SI2019-010

W odniesieniu do 8DB 355 013-301 (T1696) → 8DB 355 025-351 (T2635) / 8DB 355 025-361 (T2634) / 8DB 355 025-371 (T2637)

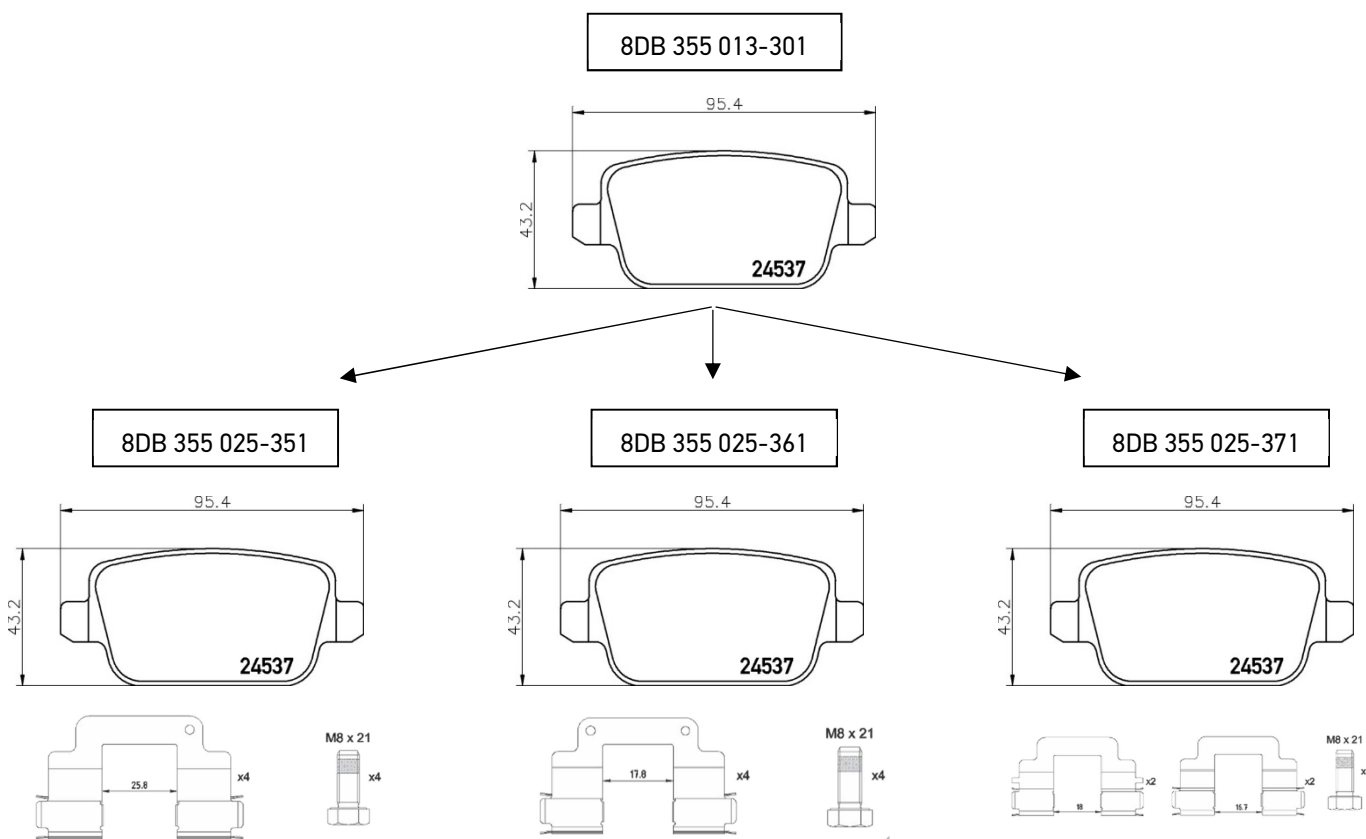
W celu optymalizacji specyfikacji produktu dla zestawu klocków hamulcowych 8DB 355 013-301 oraz w celu podkreślenia podejścia OE zdecydowano się dodać do zestawu zestawy akcesoriów.

W zależności od specyfikacji pojazdu potrzebne są różne zestawy akcesoriów. Aby spełnić te wymagania, model 8DB 355 013-301 został podzielony na trzy różne numery katalogowe, dzięki czemu klienci mogą łatwo wybrać numer katalogowy produktu odpowiedniego do swoich potrzeb.

8DB 355 013-301 zostanie zastąpiony przez 8DB 355 025-351 (w tym podkładki ślizgowe z odstępem 25,8 mm), 8DB 355 025-361 (w tym podkładki ślizgowe z odstępem 17,8 mm) i 8DB 355 025-371 (w tym podkładki ślizgowe z odstępem 18,0 i 16,7 mm). Różnice można zobaczyć na poniższych zdjęciach.
